## Soru

## Cevaplar

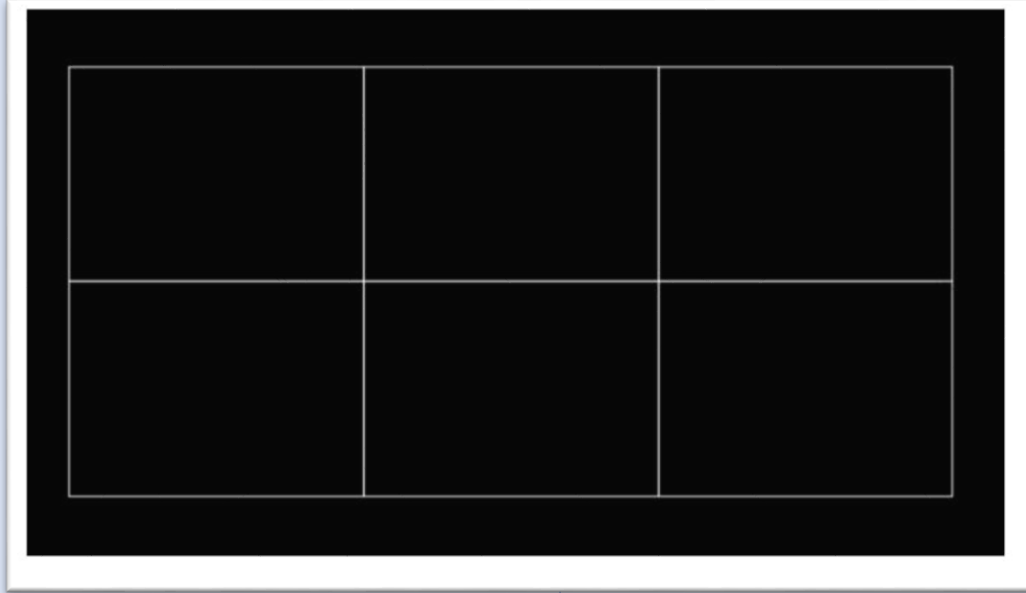
MADDE 8.1 “Çizimler A1 boyutunda en çok 6 adet paftada teslim edilecektir.” + “Paftaların yatay kullanılması zorunludur.” + “Tüm paftaların sağ alt köşesinde paftanın asma şeması yer alacaktır.” ifadelerine istinaden ve sergileme kolaylığı açısından paftaların asılma biçiminin/şemasının alttaki gibi olması uygun mudur?

Uygundur.
